改 善 箇 所 説 明 図

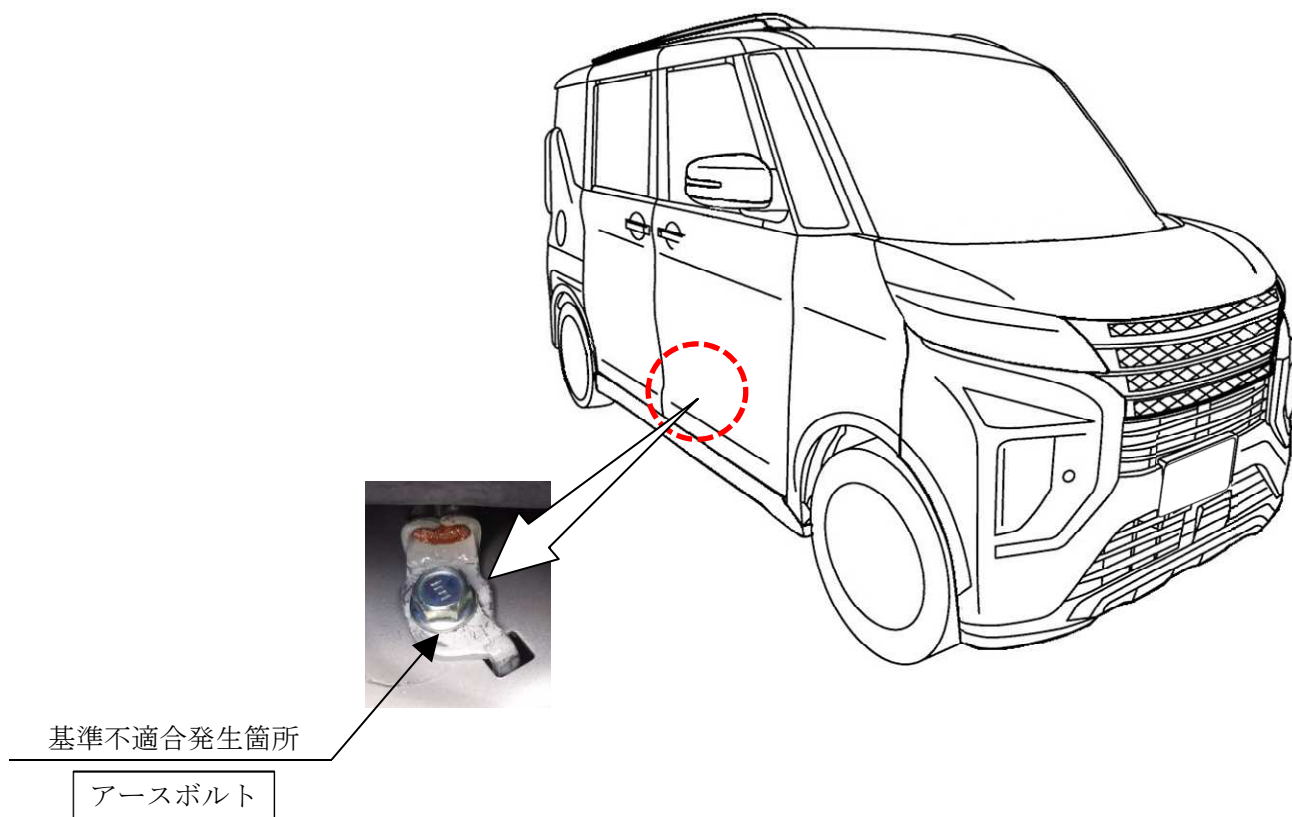
リチウムイオンバッテリーのアースボルトにおいて、車体への取り付けが不適切なため、アース不良となるものがある。そのため、そのままの状態で使用を続けると、アイドリングストップ後再始動不能またはエンジン停止不能となり、最悪の場合、車両火災に至るおそれがある。

注：図中の 内は、点検し交換する部品を示す。

全車両、車体側取り付け部を点検の上、新品アースボルトを取り付ける。

識別：助手席側ドアロアヒンジにあるピン頭部に、白または黄色ペイントを塗布する。
